TENSIONE CINGHIA – BELT TENSION – RIEMENSPANNUNG

jade 66	S/N	12003852	COD.	47210250
coral 65	S/N	12003935		
amber 66 24V	S/N	12003935

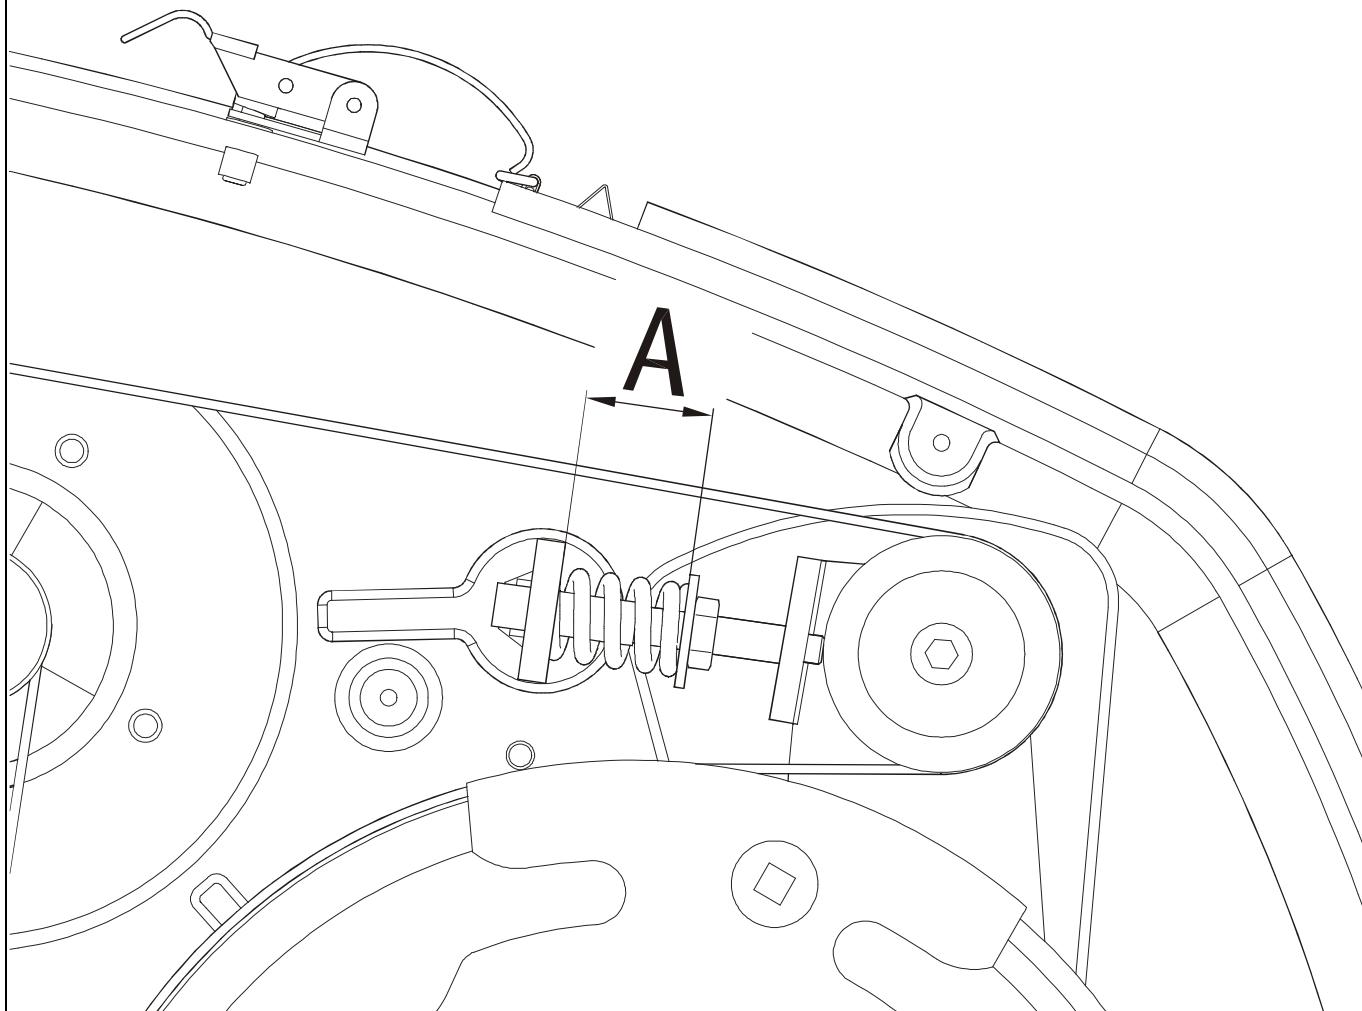
Per tensionare correttamente la cinghia, regolare la molla come segue:

In order to bring the belt into tension correctly, adjust the spring as follows:

jade 66 **A=28,5 mm**

coral 65 / amber 66 24V **A=27 mm**

Questa misura è valida quando viene montata la molla con filo Ø4 a codice: 47210250 e quindi a partire dalle macchine con matricola corrispondente al modello indicato nell'intestazione.

Le macchine precedenti montano la molla con filo Ø3,5 a codice: 47210040. Su quest'ultime è necessario sostituire la molla con quella nuova.

This measurement is valid when the spring Ø4 with part number 47210250 is assembled and therefore starting from the above-mentioned serial numbers of each machine.

The previous machines assemble a spring Ø3,5 with part number 47210040. It is therefore necessary to replace this spring with the new one.
